改善箇所説明図

基準不適合発生箇所

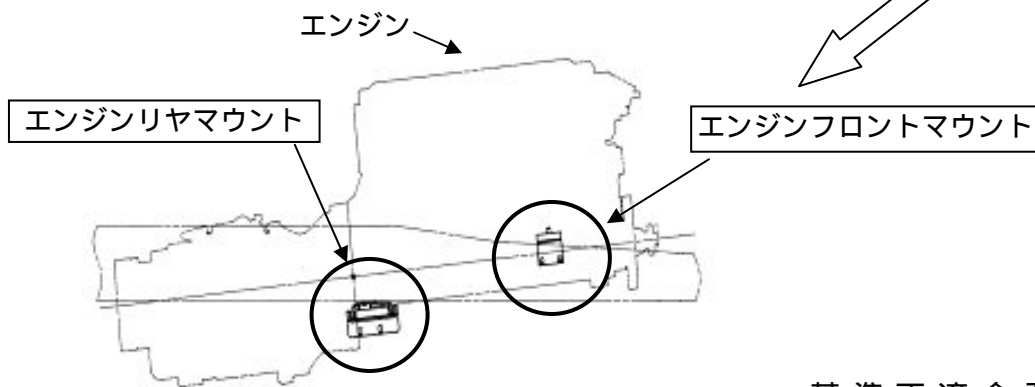
エンジンを支持しているエンジンリヤマウントにおいて、防振ゴム部の強度が不足しているため、発進加速時のエンジン回転方向の揺動の繰返しにより、当該マウントのゴム部に亀裂が発生し、破断することがある。

そのため、そのまま使用を続けると、エンジンフロントマウントも損傷し、最悪の場合、変速機操作力伝達機構の原動機側支持部が外れて、変速操作が出来なくなるおそれがある。

改善措置の内容	全車両、エンジンリヤマウントを対策品と交換する。また、エンジンフロントマウントを新品と交換する。
---------	--
